## 【改善箇所説明図】

### 不具合発生箇所

ボルト及びワッシャ  
写真は交換工事中的のものである

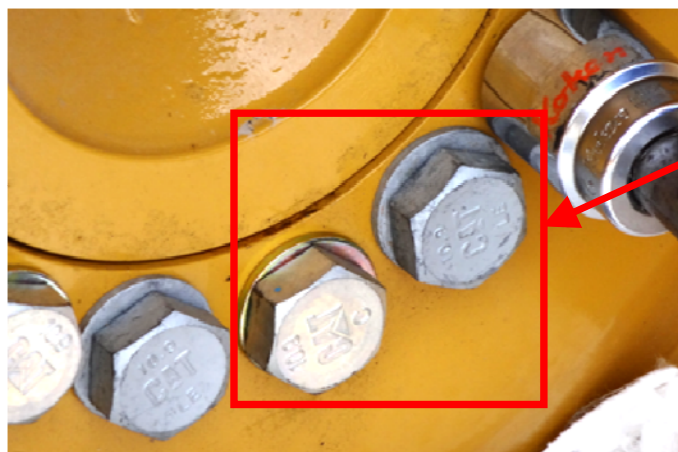
ショベルローダのホイールボルトにおいて、ボルトの表面処理が不適切なため、ボルトの締結力が失われ、ボルトが緩むことがある。そのため、そのままの状態で使用を続けると、緩みが進行しボルトが折損して、最悪の場合、ホイールが脱落するおそれがある。

全車両、ホイールボルトとワッシャを対策品に交換する。  
また、ホイールボルトに緩み防止剤を塗布する。

枠内右側のボルトが不具合品、  
枠内左側のボルトが交換品

ホイール1本につきボルト16本、  
車両一台につき64本を交換する
